## 改善箇所説明図

また、点検整備記録簿の該当欄に「日付、走行距離、ワークショップスタンプと担当者名、リコール：外-2919 樹脂製フェンダーカバーの改修」と記入する。

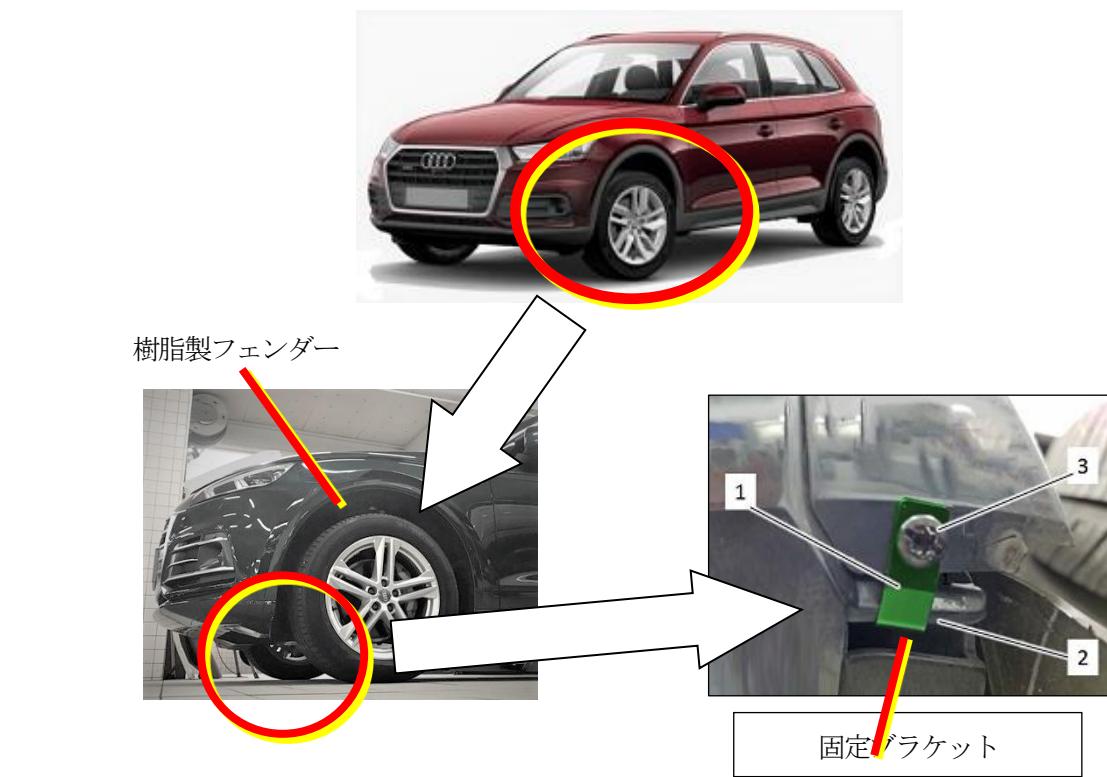
フェンダー内側の樹脂製カバーにおいて、取付の設定が不適切なため、取付部ががたつくことがある。そのため、走行振動等により取付ボルトが緩み、最悪の場合、走行中に当該樹脂製カバーが脱落するおそれがある。

全車両、固定ブラケットを追加する。

識別：車両識別プレートの下側に、黒色で直径5mm程度のマークを塗布する。
